## República Argentina - Poder Ejecutivo Nacional

### Informe firma conjunta

**Referencia:** INFORME TÉCNICO DE REVISIÓN ESTUDIO DE IMPACTO AMBIENTAL PROYECTO “ADQUISICIÓN SÍSMICA 3D ÁREAS (CAN\_100 - CAN\_108 - CAN\_114) EQUINOR ARGENTINA AS SUCURSAL ARGENTINA” EX-2020-11258246- -APN-DNEP#MHA

Figura 4. Concesiones de explotación lindantes a los bloques CAN\_100-108 y CAN\_114. Fuente: elaboración propia en base a SIG de la Secretaría de Gobierno de Energía<sup>2</sup>.

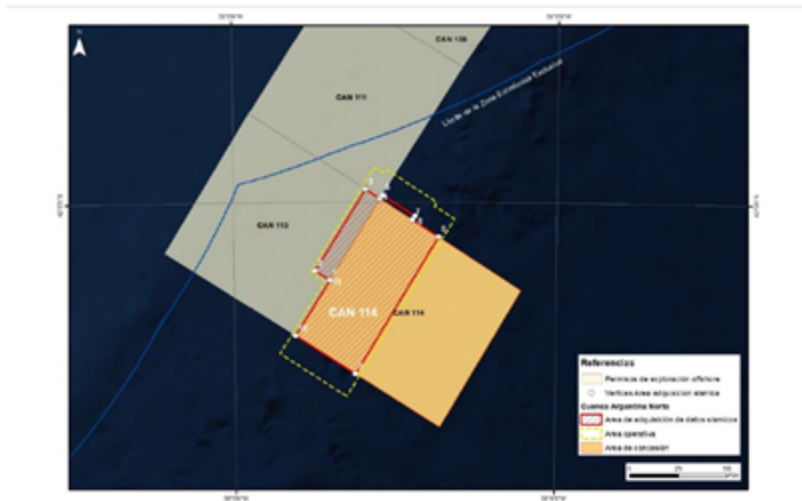
En el EsIA (Capítulo 4, 1 Ubicación del Proyecto), se acompañan las figuras (Figura 3. “Vista en detalle del área de adquisición de datos sísmicos CAN 114” y la Figura 4 “Concesiones de exploración lindantes a los bloques CAN\_100, CAN\_108 y CAN\_114” del Capítulo 4 del EsIA) donde se puede observar que el área marcada para la adquisición de datos sísmicos excede los límites de los permisos de exploración otorgados a EQUINOR mediante Resolución SE N° 55/2020 (CAN\_100), Resolución SGE N° 691/2019 (CAN\_108) y Resolución SGE N° 702/2019 (CAN\_114).

En efecto, puede observarse que la actividad se desarrollaría en parte del permiso de exploración del área CAN\_113 y CAN\_111; titularidad de TOTAL AUSTRAL S.A. y B.P. EXPLORATION ARGENTINA LIMITED SUCURSAL ARGENTINA, operada por TOTAL AUSTRAL S.A.

Ante lo expuesto, el estudio indica que EQUINOR inicio el diálogo con la operadora TOTAL AUSTRAL S.A. y ha obtenido su autorización para adquirir datos en una zona del área CAN\_113 y realizar operaciones de giro de los buques en el área CAN\_111.

Por lo cual, en el Anexo I del estudio, se incluye una copia de la autorización firmada por TOTAL AUSTRAL S.A. para realizar las operaciones descriptas.
